FORTSCHREIBUNG ZUM BRANDSCHUTZKONZEPT - LP4

Gebäude: CDK - Neubau des Departments für Chemie und die Didaktiken der Naturwissenschaften der Universität zu Köln

Planinhalt: **Grundriss 3. Obergeschoss**

Plannummer: **BRS-4-GR-26000**

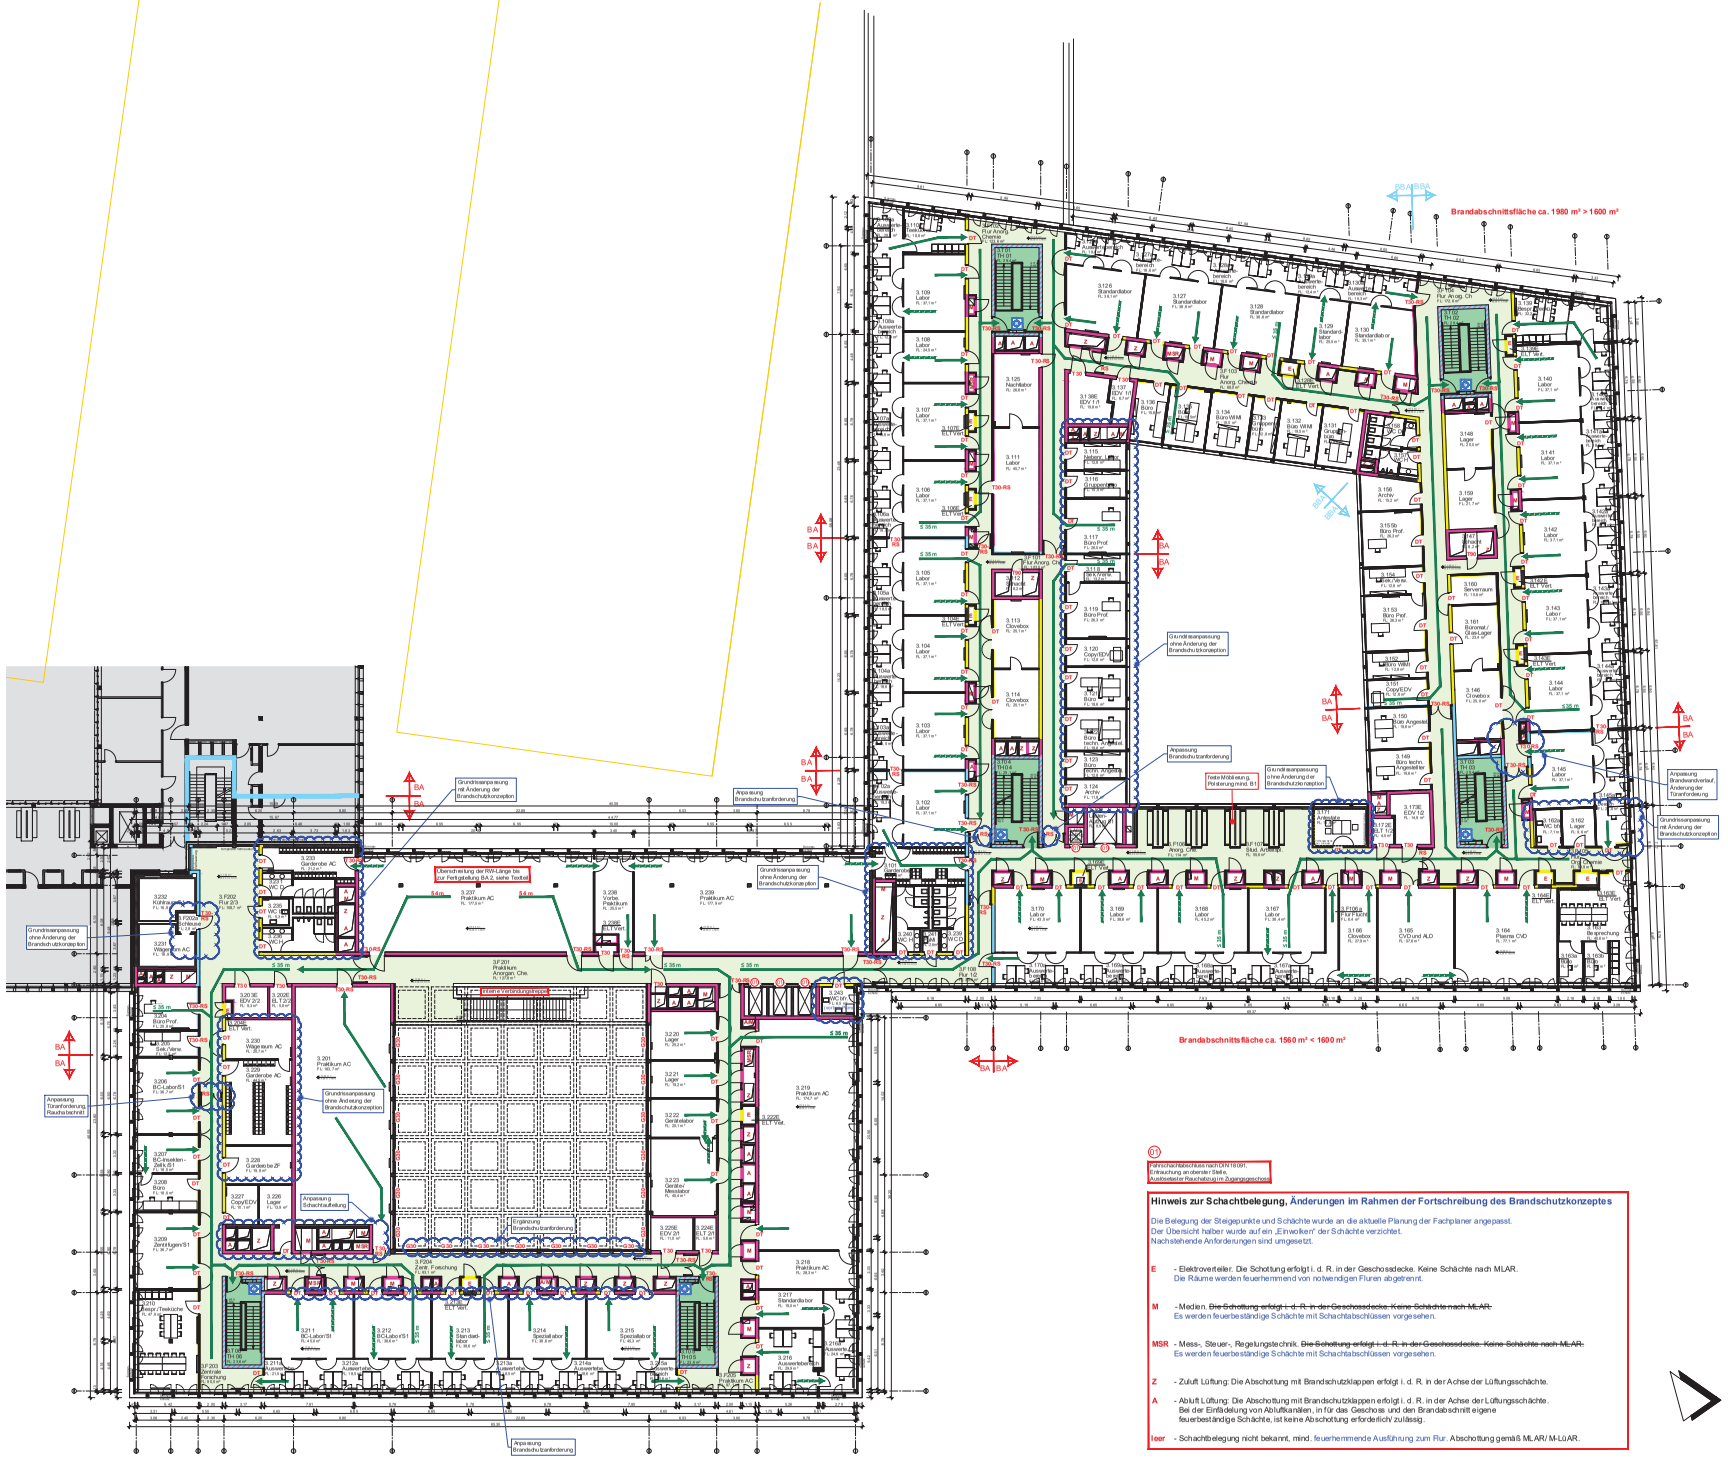
Hinweis zur Schachtbelegung, Änderungen im Rahmen der Fortschreibung des Brandschutzkonzeptes

Die Belegung der Steigepunkte und Schächte wurde an die aktuelle Planung der Fachplaner angepasst.
Der Übersicht halber wurde auf ein „Einwolken" der Schächte verzichtet.
Nachstehende Anforderungen sind umgesetzt.

M - Medien. ~~Die Schottung erfolgt i. d. R. in der Geschossdecke. Keine Schächte nach MLAR.~~
Es werden feuerbeständige Schächte mit Schachtabschlüssen vorgesehen.

MSR - Mess-, Steuer-, Regelungstechnik. ~~Die Schottung erfolgt i. d. R. in der Geschossdecke. Keine Schächte nach MLAR.~~
Es werden feuerbeständige Schächte mit Schachtabschlüssen vorgesehen.
